ECE/TRANS/WP.29/2009/9
18 December 2008

Предложение по дополнению 7 к Правилам № 106
(Пневматические шины для сельскохозяйственных транспортных средств)

Представлено Рабочей группой по вопросам торможения и ходовой части*

Приложение 3, часть С изменить следующим образом:

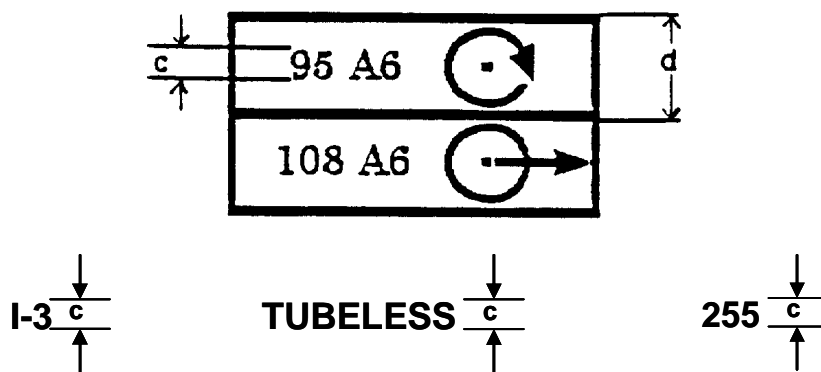
"ЧАСТЬ С: ШИНЫ ДЛЯ СЕЛЬСКОХОЗЯЙСТВЕННЫХ МАШИН

Пример маркировки, которая должна наноситься на типы шин,
соответствующие настоящим Правилам

250/70 R 20 IMP

МИНИМАЛЬНЫЕ ЗНАЧЕНИЯ ВЫСОТЫ МАРКИРОВКИ (мм)

- с) обозначение "TUBELESS", I-3, если таковое имеется, факультативное слово "RADIAL", факультативное слово "IMPLEMENT" и дата изготовления могут проставляться отдельно от обозначения размера".
